**INFRASTRUTTURE FERROVIARIE STRATEGICHE DEFINITE DALLA LEGGE
OBIETTIVO N. 443/01
LINEA AV/AC TORINO – VENEZIA Tratta VERONA – PADOVA
Lotto funzionale Verona – Bivio Vicenza
PROGETTO ESECUTIVO
NUOVA VIABILITA' INTERFERENZE VIARIE
NV58 - REALIZZAZIONE DI ROTATORIA TRA VIA DEL LAVORO E SP ALMISANESE
RELAZIONE CONFRONTO PD/PE**

RAPPORTO DI VERIFICA DELLA PROGETTAZIONE

IN0D-RV-0000000573

2.1.2 Adeguamento della geometria della corona rotatoria

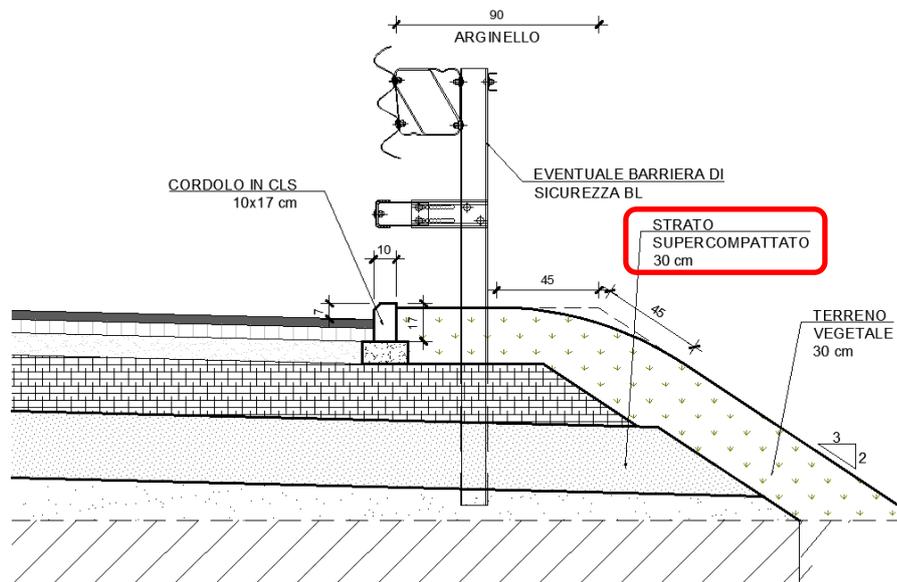
- D.13. In base al diametro previsto per la rotonda (pari a 43,00 m), la corona dovrebbe presentare una carreggiata avente larghezza pari a 6,00 m (anziché 7,00 m); inoltre la stessa non può assolutamente prevedere una configurazione a due corsie di marcia.

In relazione alla richiesta riportata al punto D.13 dell'istruttoria è stata adeguata la dimensione della corona rotatoria ai 7,00 m previsti dal D.M. 2006 sulle intersezioni per una rotatoria di tipo compatto, come quella prevista nella soluzione del PE.

2.1.5 Verifiche di visibilità e deflessione delle traiettorie

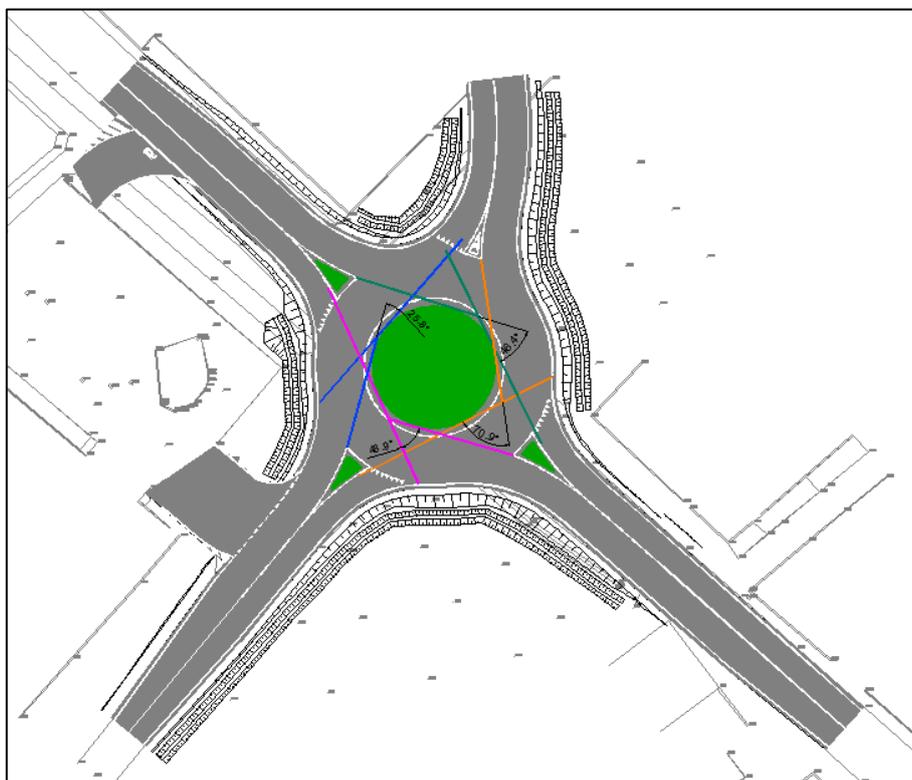
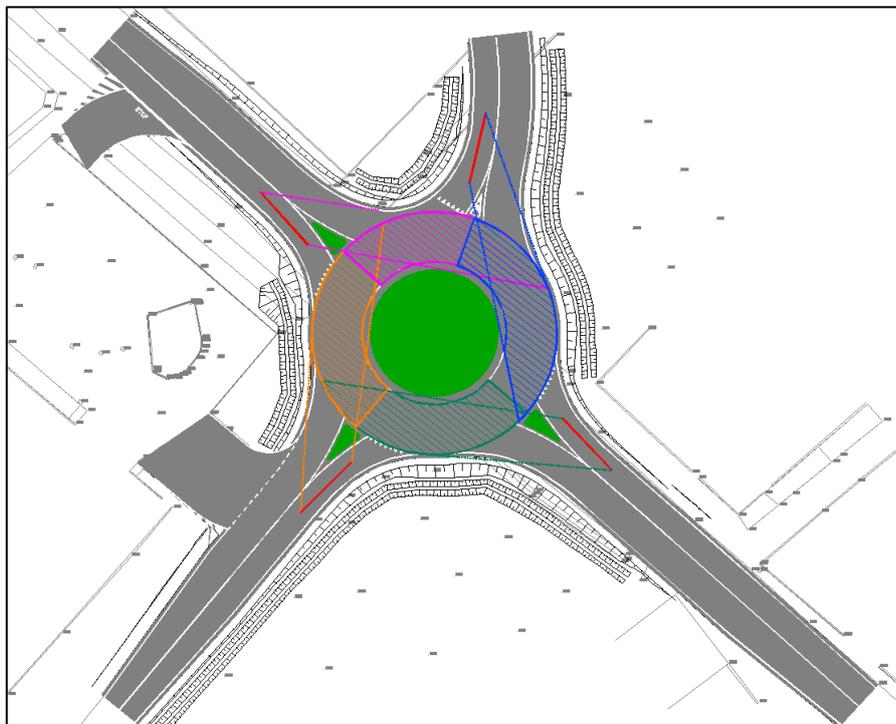
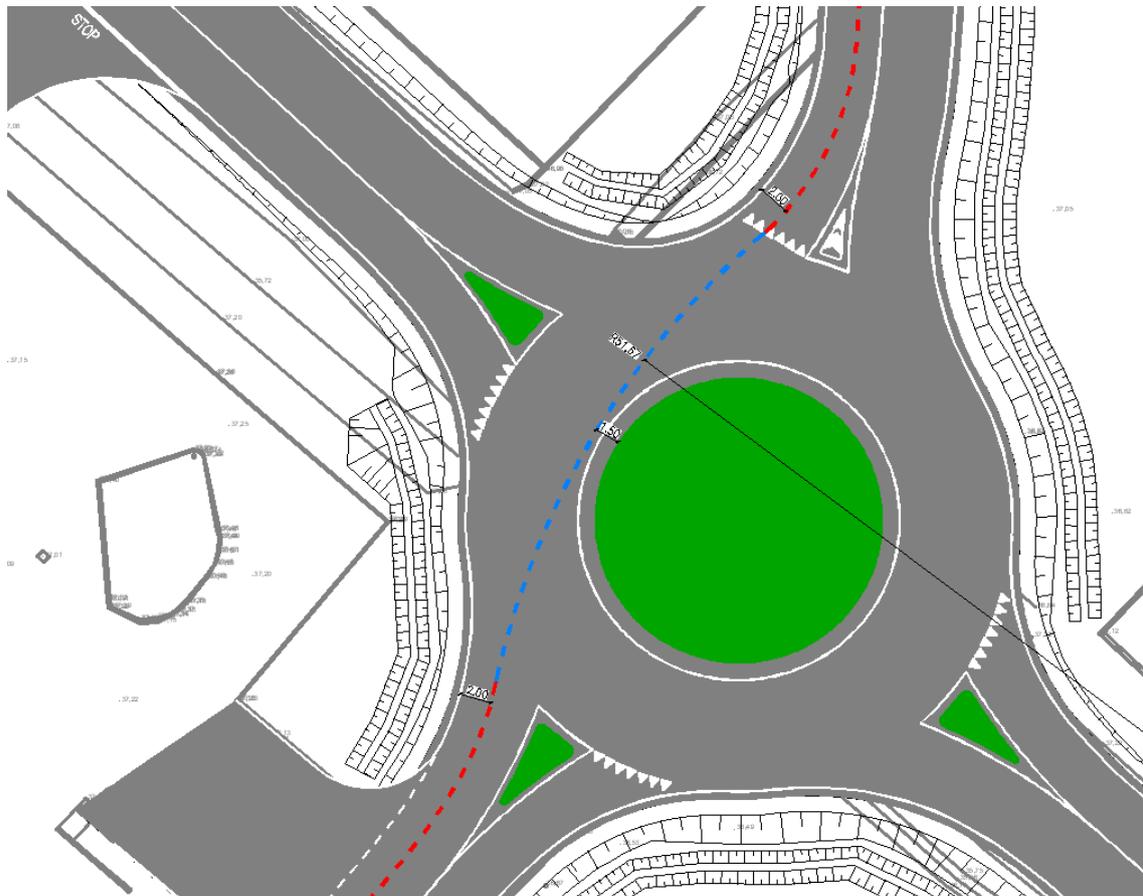
- C.1 Manca una descrizione completa della rotatoria (es. indicazioni del diametro), non si ha evidenza delle verifiche di visibilità e di deviazione, come previsto dal DM 19 aprile 2006.

In accordo con il p.to C.1 dell'istruttoria, avendo inoltre variato il layout plano-altimetrico della rotatoria di progetto, sono state effettuate le dovute verifiche di visibilità e di deflessione delle traiettorie della rotatoria.

Come visibile dalla figura sovrastante, nel caso della deflessione delle traiettorie, tutte soddisfano i requisiti prescritti dal DM 19/04/2006, ad esclusione della direttrice Nord Est – Sud Ovest. È tuttavia importante notare che, oltre alla natura non coercitiva della prescrizione normativa, tale direttrice interessa il ramo di ingresso proveniente dall'asse 2, ossia l'accesso alla proprietà privata.

Vista la motivazione di tale verifica (*"...per impedire l'attraversamento di un'intersezione a rotatoria ad una velocità non adeguata..."*) e considerata l'esiguo sviluppo dell'asse 2 e la sua destinazione d'uso, è possibile trascurare tale valore di angolo di deflessione.

Ad avvalorare tale assunto, è stata effettuata una seconda verifica di deflessione, mutuata dal *"Rapporto di Sintesi - Norme sulle caratteristiche funzionali e geometriche delle intersezioni stradali"*, secondo cui si definisce deflessione di una traiettoria il raggio dell'arco di cerchio che passa a 1,50 m dal bordo dell'isola centrale e a 2,00 m dal ciglio delle corsie di entrata e uscita. Tale raggio non deve superare i valori di 100 m ed è preferibile adottare valori sensibilmente inferiori a questo limite massimo.

Come si evince da quanto riportato sopra, il raggio della manovra di deflessione è fortemente minore al valore limite consigliato di 100 m. Pertanto, possiamo ritenere la deflessione della direttrice Nord Est-Sud Ovest accettabile.

2.1.6 Scotico

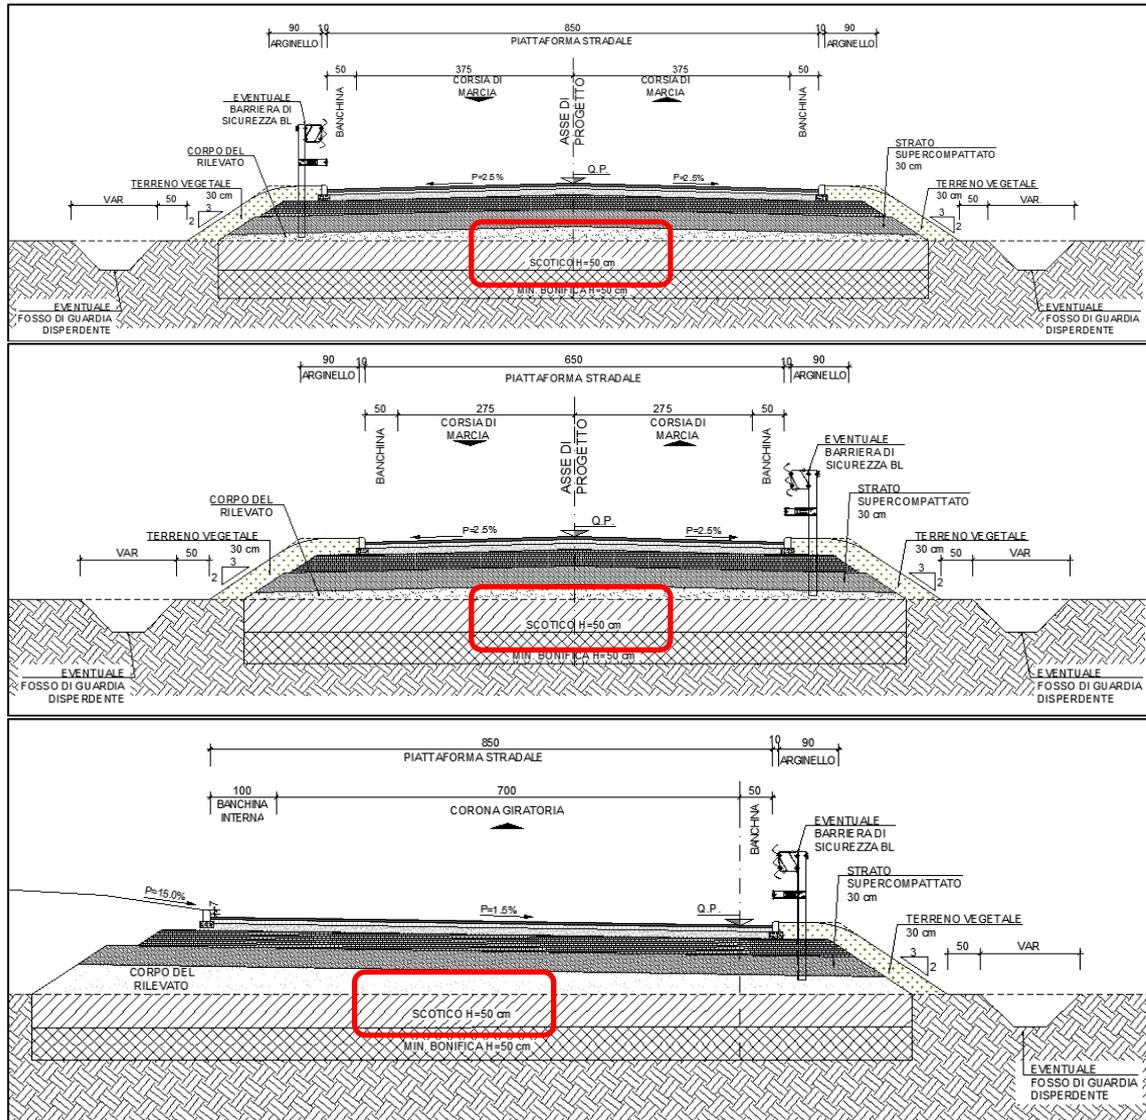
- C.3 Secondo quanto previsto dal Capitolato RFI in merito alle opere in terra ed agli scavi, lo scotico deve avere uno spessore minimo pari a 50 cm.
- C.4 Secondo quanto previsto dal Capitolato RFI in merito alle opere in terra ed agli scavi, la superficie costituente il piano di posa della sovrastruttura stradale, sia in trincea che in rilevato, sarà realizzata mediante la formazione di uno strato fortemente compattato di spessore non inferiore a 30 cm.

In accordo con il p.to C.3 dell'istruttoria, lo scotico al di sotto del corpo stradale, in accordo con il Capitolato RFI, avrà uno spessore di 50 cm.
